Modulo per la presentazione delle osservazioni per i piani/programmi/progetti sottoposti a procedimenti di valutazione ambientale di competenza statale

ID: Codice procedura (ID_VIP/ID_MATTM):10844

Impianto per la produzione di energia elettrica da fonte eolica, costituito da 6 aerogeneratori della potenza complessiva di 37,2 MW, un sistema di accumulo da 25 MW e relative opere connesse in località "Rempillo" nel comune di Pitigliano (GR).

OGGETTO DELLE OSSERVAZIONI

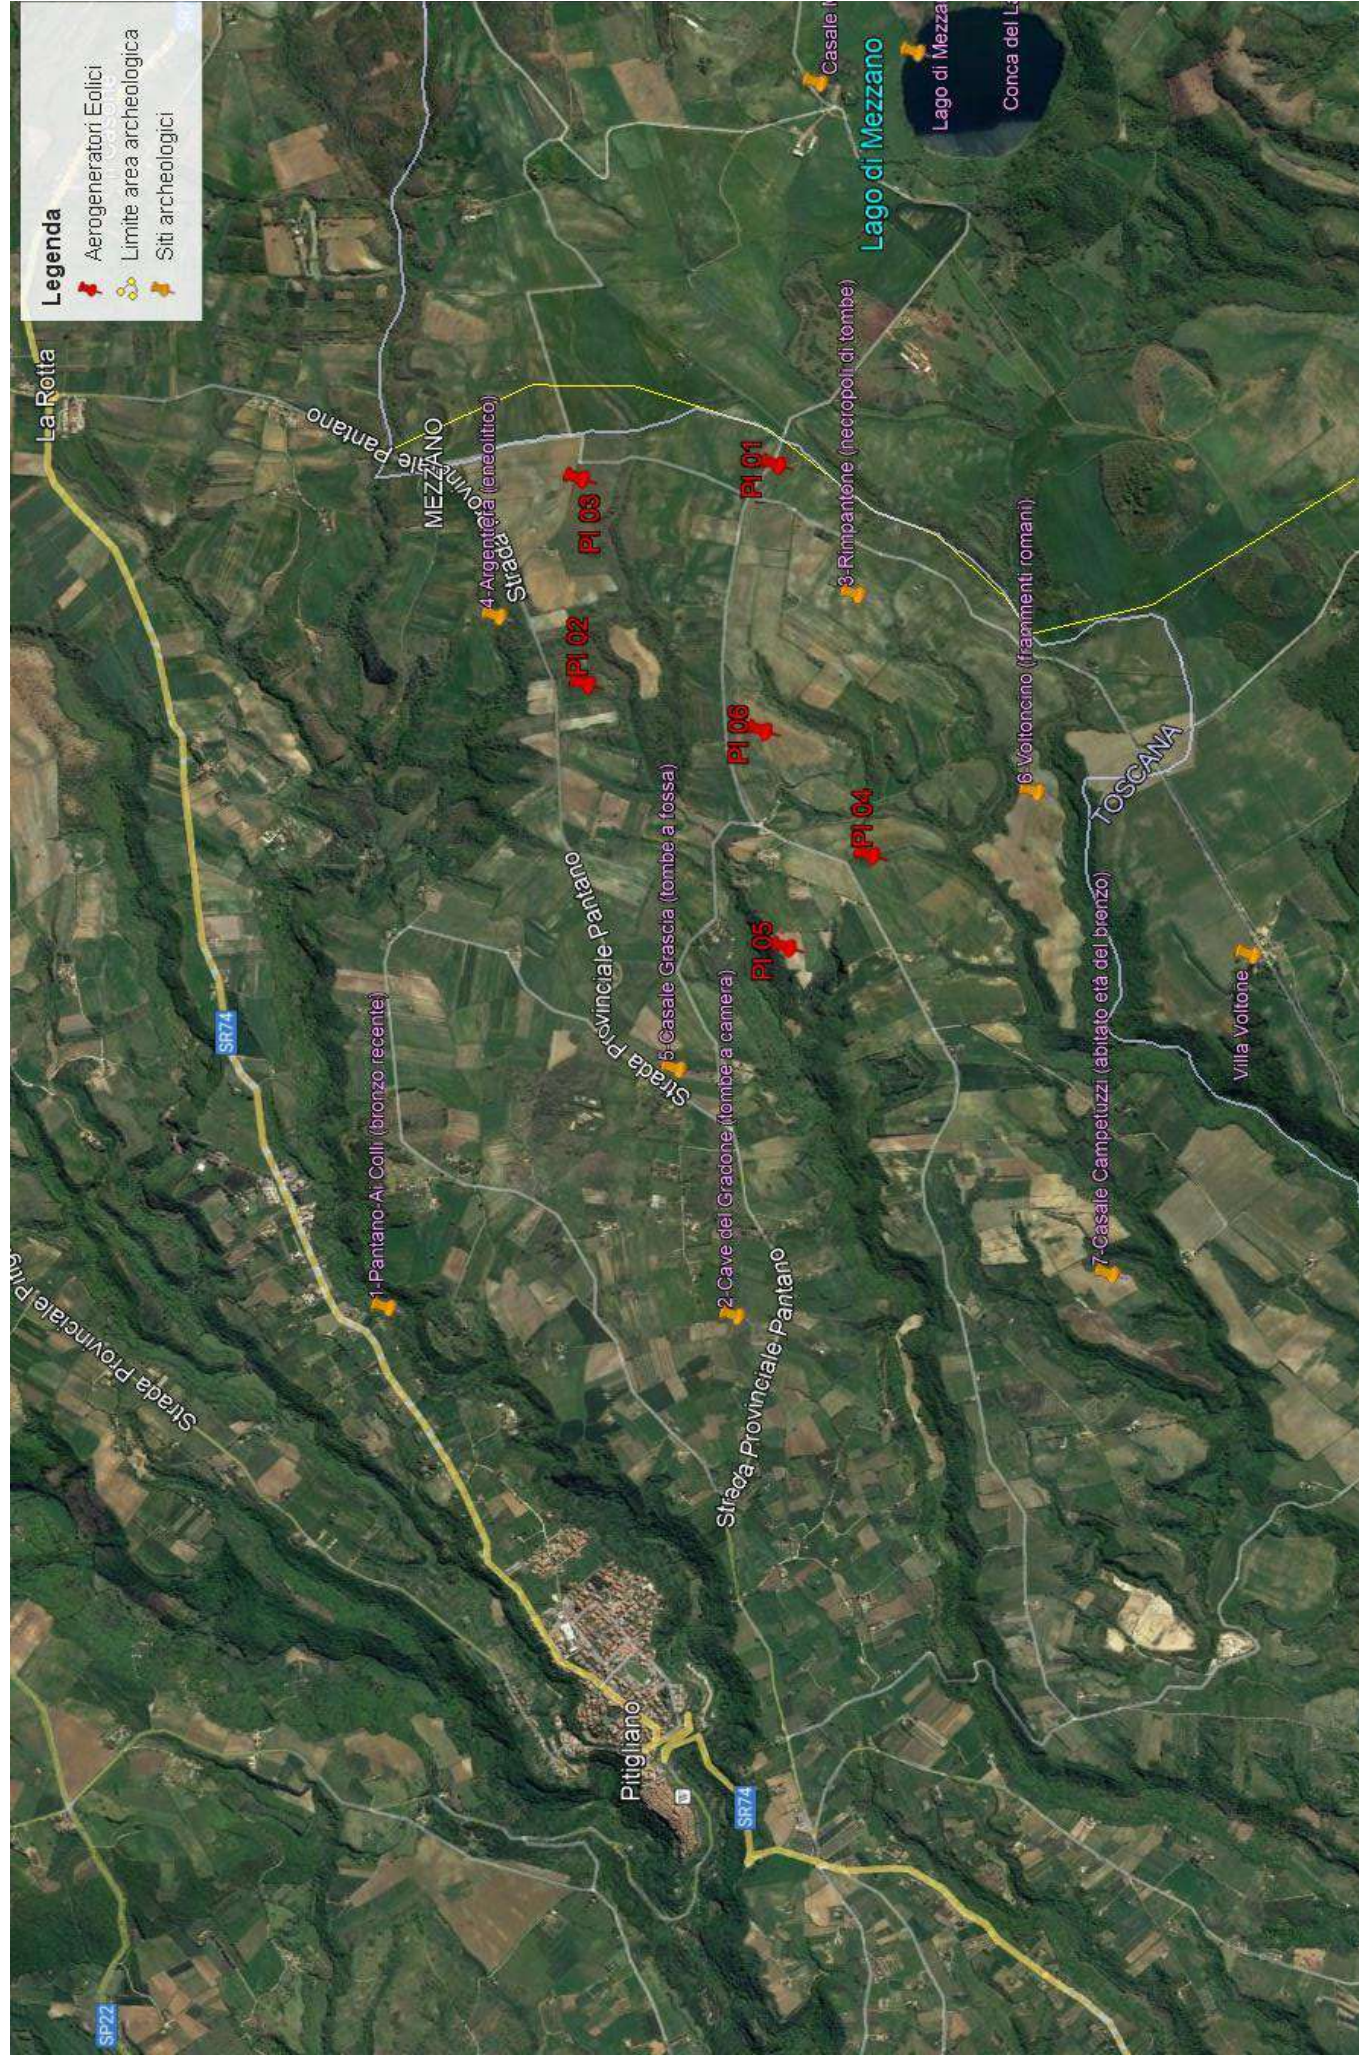
Riservandoci di verificare l’esistenza o meno dell’area archeologica ripotata nel PSC vogliamo ricordare che comunque le due “pale” P04 e P05 anche superando l’incompatibilità di non essere all’interno del perimetro di un bene culturale manterrebbero comunque la loro incompatibilità paesaggistica per i motivi ben argomentati nella nostra prima Osservazione quando abbiamo messo in evidenza come tutti e 6 gli aerogeneratori ricadendo nelle fasce di rispetto del bene di notevole interesse pubblico ex art. 136 del Codice dei Beni Culturali e del Paesaggio “ Conca del Lago di Mezzano e territorio circostante” confinante direttamente con l’area archeologica citata di cui al PSC e quindi sarebbero collocati in un’area non idonea al loro insediamento come previsto dall’art. 20 del D.Lgs 199/2021 e dall’Allegato IV (inserimento degli impianti eolici nel Paesaggio e sul Territorio) delle Linee Guida Nazionali

Inoltre la proponente ha presentato uno studio preliminare che determina un rischio medio di interferenza con la zona archeologica. La relazione archeologica presentata al Ministero, descrive a grandi linee la presenza umana nella zona per un lunghissimo periodo (almeno 30 secoli), ma considerando le evidenze archeologiche sparse per tutta l'area prospiciente il cantiere, si deve ritenere assolutamente arbitraria la classificazione di rischio medio.

Analisi degli Impianti Eolici Esistenti e in Progetto

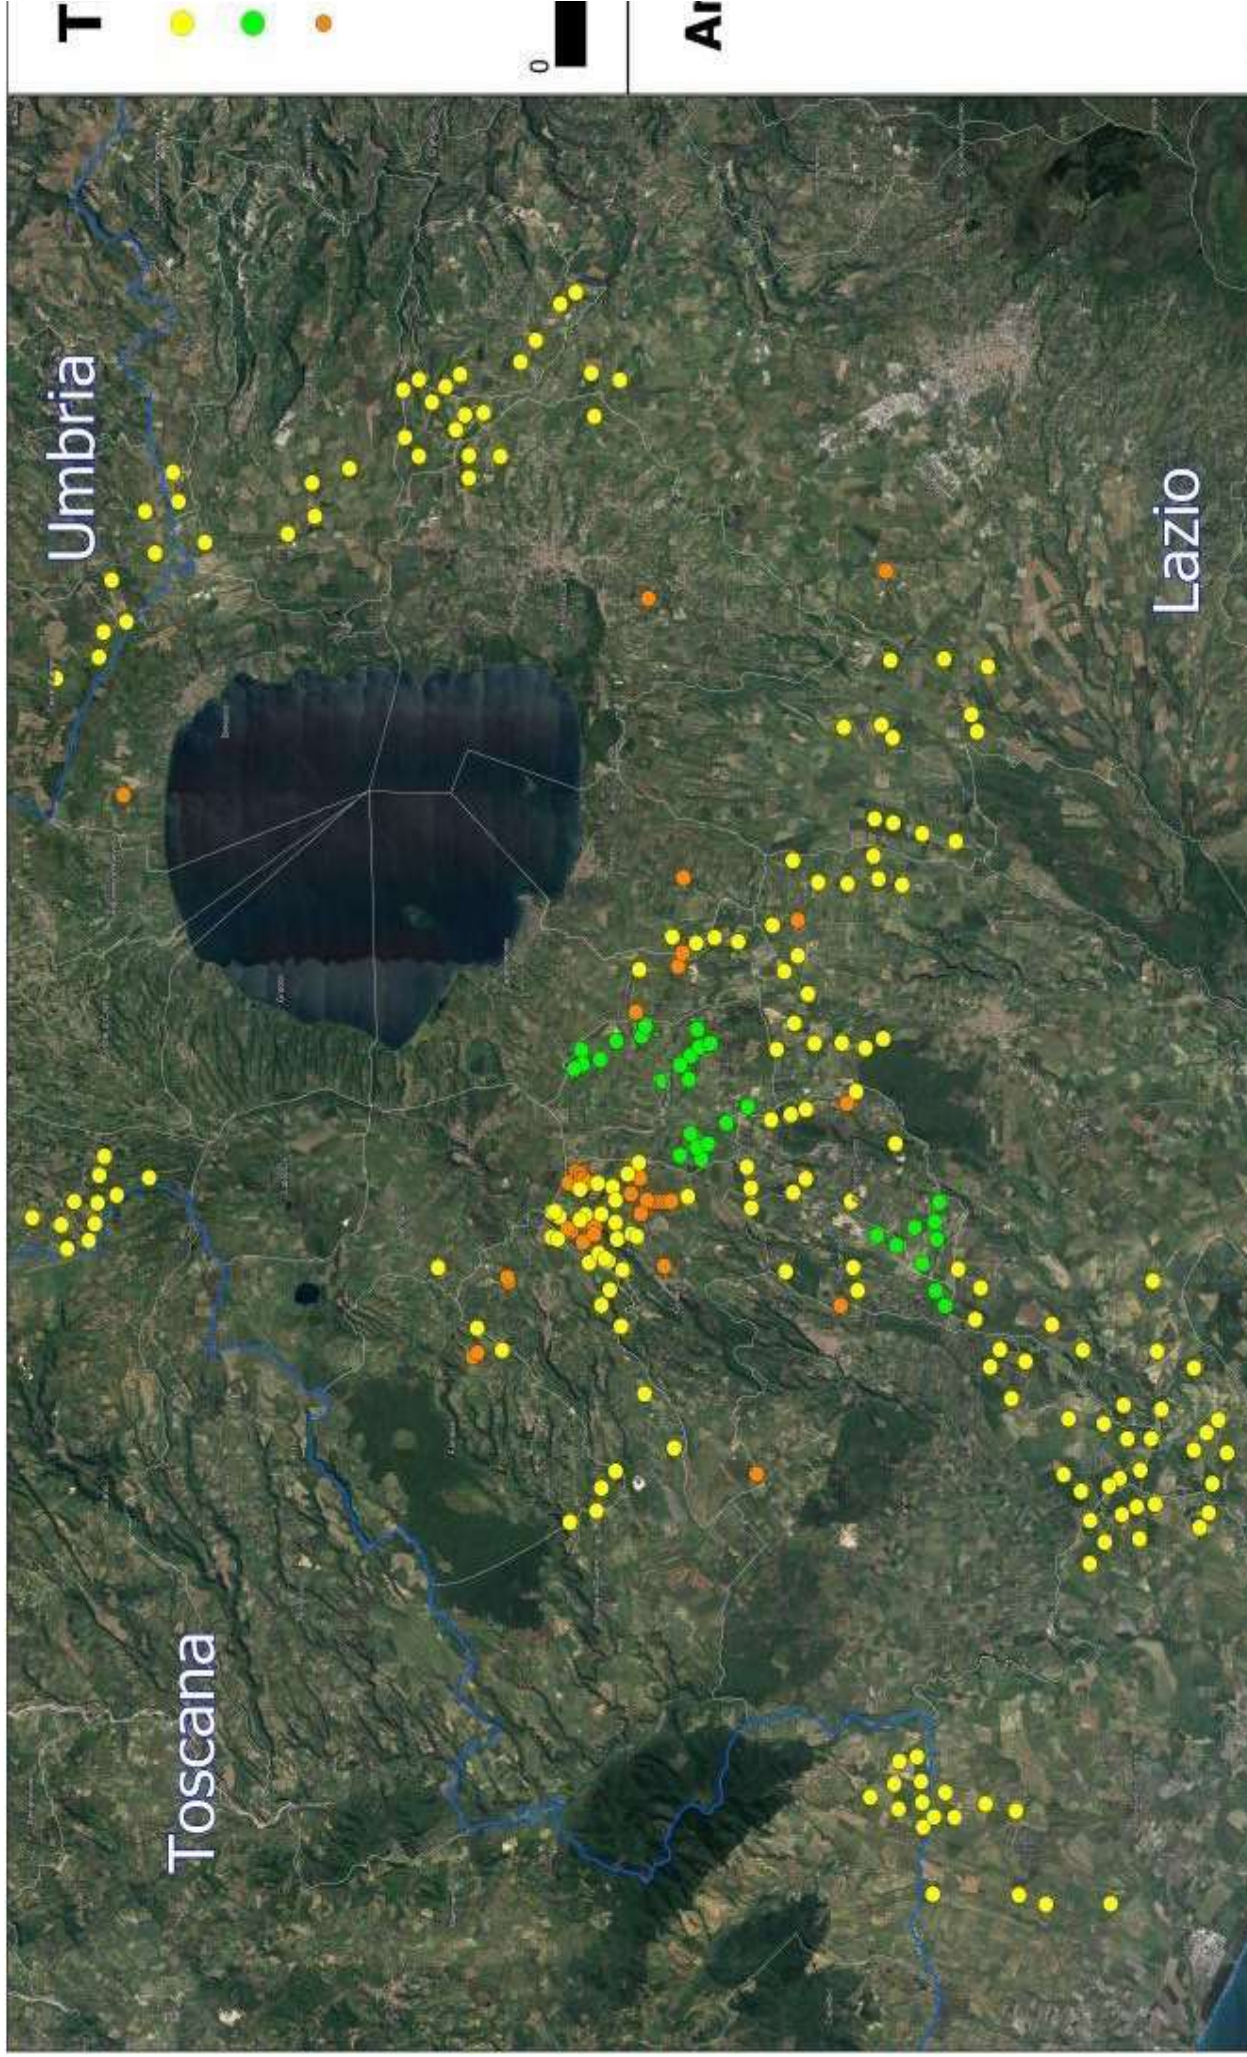
Nella valutazione degli effetti sinergici e cumulativi del documento si giunge all'erronea conclusione che tali effetti semplicemente non si verifichino stante l'assenza di altri impianti eolici attualmente in funzione nelle vicinanze. Nello studio e valutazione di tali effetti è invece indispensabile includere non solo le altre installazioni già esistenti ma anche il cumulo dei progetti presentati, in fase di verifica e autorizzazione a qualsiasi livello. Ebbene sappiamo che nel raggio di 10,5 Km citati dallo studio (o poco più) oltre ad essere presente una selva di installazioni di mini eolico (che per la Regione Lazio, si ricorda, corrisponde ad una taglia degli aerogeneratori fino a 600 KW di potenza, quindi *non proprio mini*) nei territori di Farnese, Ischia di Castro, Valentano, Piansano, Cellere, si trovano a varie fasi di autorizzazione presso il MASE o presso la Regione Lazio una quantità di progetti di installazione di impianti eolici industriali dei quali lo studio sembra ignorare l'esistenza e che qui, sicuramente per difetto, elenchiamo. Tutti localizzati in Regione Lazio, provincia di Viterbo:

Analisi di Intervisibilità Cumulativa delle Pali

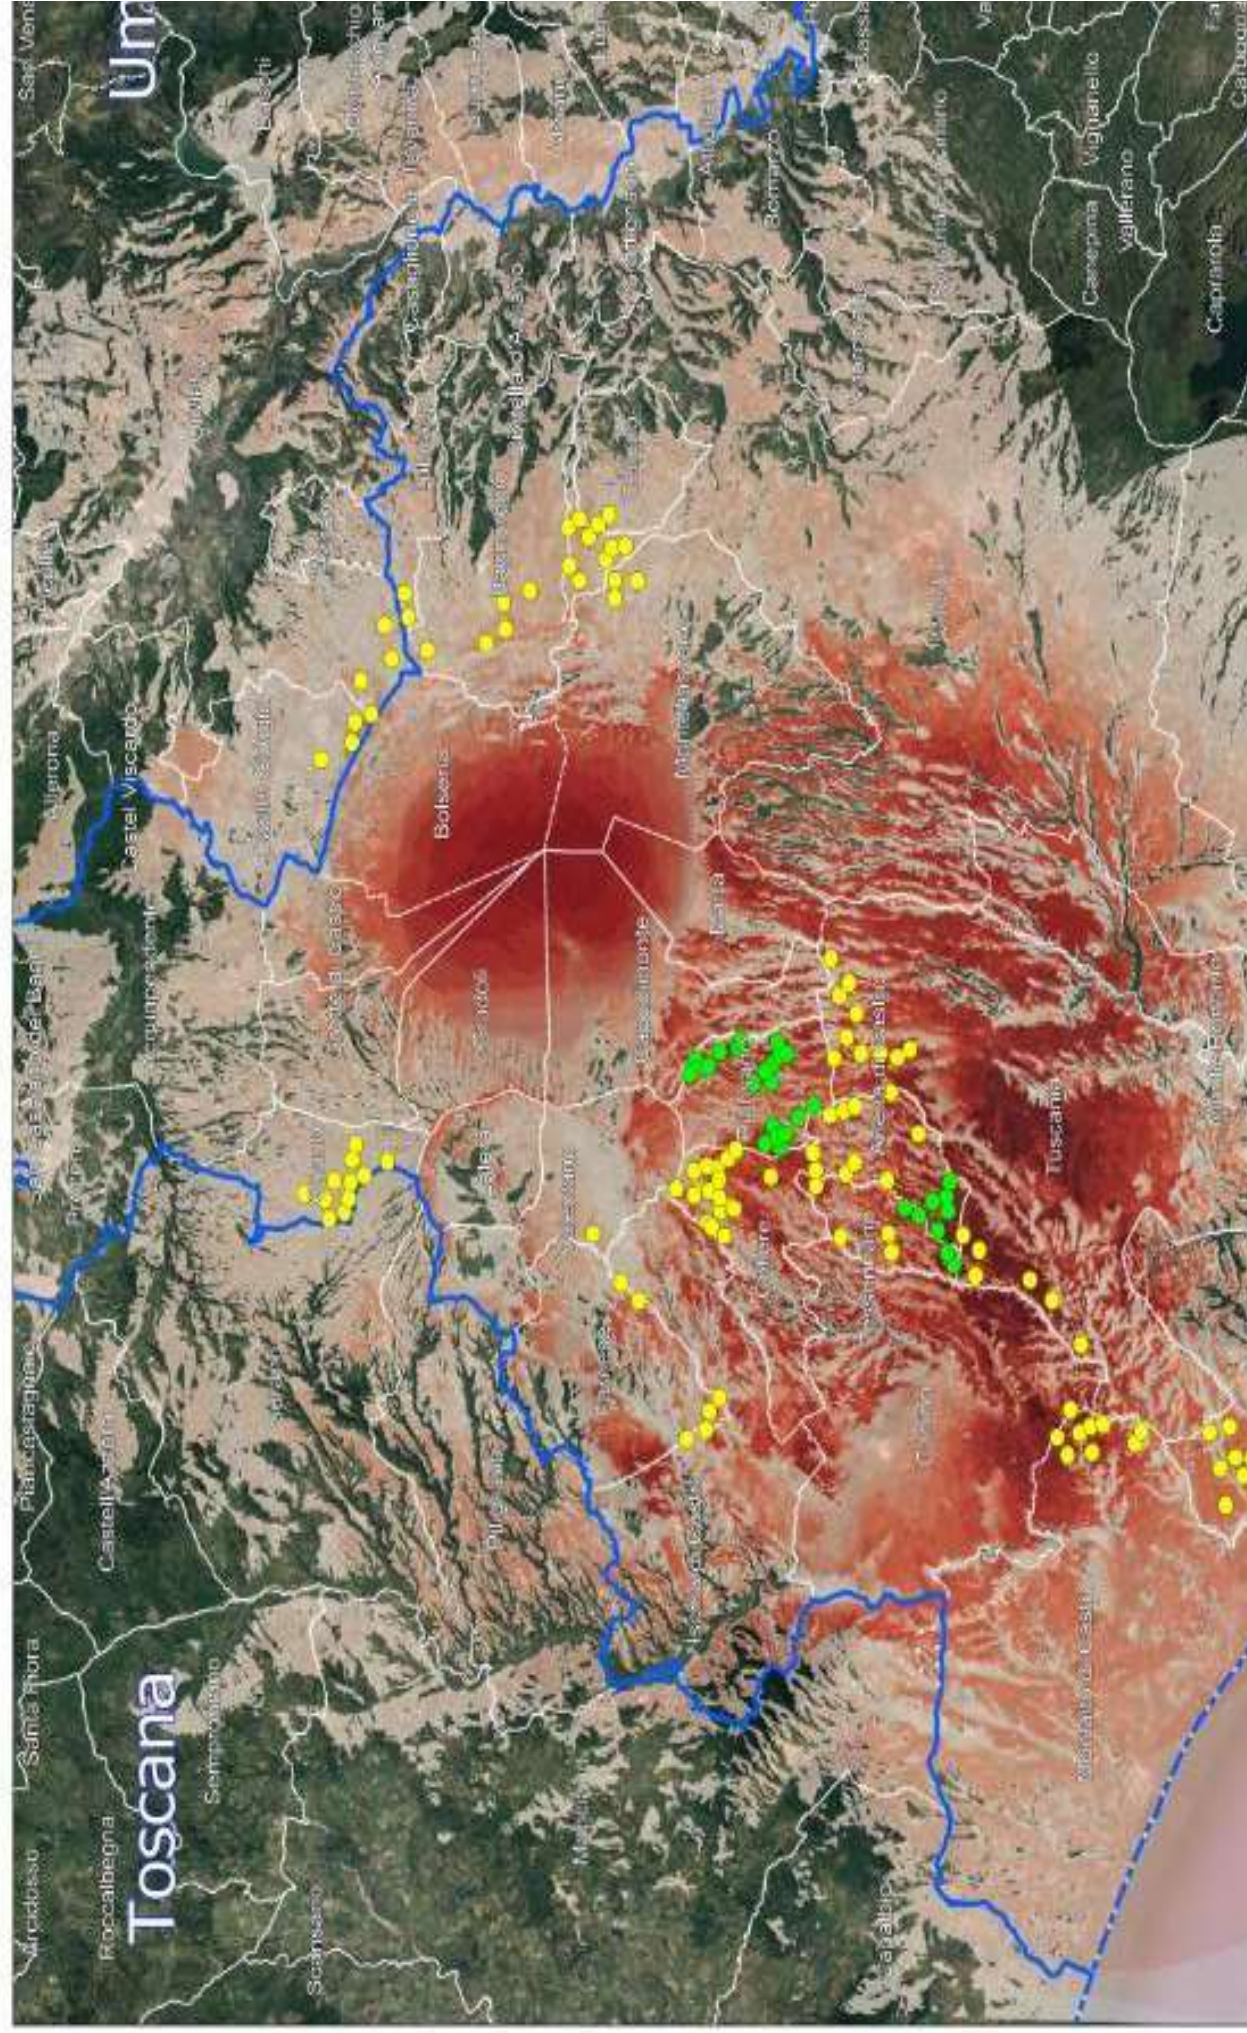
modeste quote altimetriche dei rilievi circostanti e calcolata l'area AIVAT (Area di impatto visivo assoluto teorico), secondo quanto indicato dalle linee guida per la VIA degli impianti eolici redatta dalla regione Toscana, si ritiene che l'impatto visivo sia estremamente influente su tutta l'area circostante punto nello specifico l'aerogeneratore PI01 poggia su un piano altimetrico di 480 mt s.l.m. l'aerogeneratore PI02 a quota 470 s.l.m., PI03 a quota 485 s.l.m., PI04 a quota 425 s.l.m., PI05 a quota 425 s.l.m., PI06 a quota 455 s.l.m. ed essendo presente nell'area prospiciente il cantiere un rilievo visibile dalla maggior parte del territorio del comune di pitigliano e dei comuni limitrofi, denominato Monte Becco, nel Comune di Valentano, dell'altezza di 556 mt s.l.m. è evidente dai calcoli sia AIVAT che AIP (aria impatto potenziale) che l'impatto visivo sarà molto pesante per una grande area attorno al cantiere, evidenziando nel caso maggiore un' altezza complessiva dell' aerogeneratore (di altezza massima 210 metri comprese le pale) PI03 di 695 s.l.m., nel caso minore dell' aerogeneratore PI04 e PI05 di 635 mt s.l.m.

E' evidente che gli aerogeneratori supereranno l'altezza assoluta del sopra descritto Monte Becco per importanti quote che vanno da 80 metri a 140 metri.
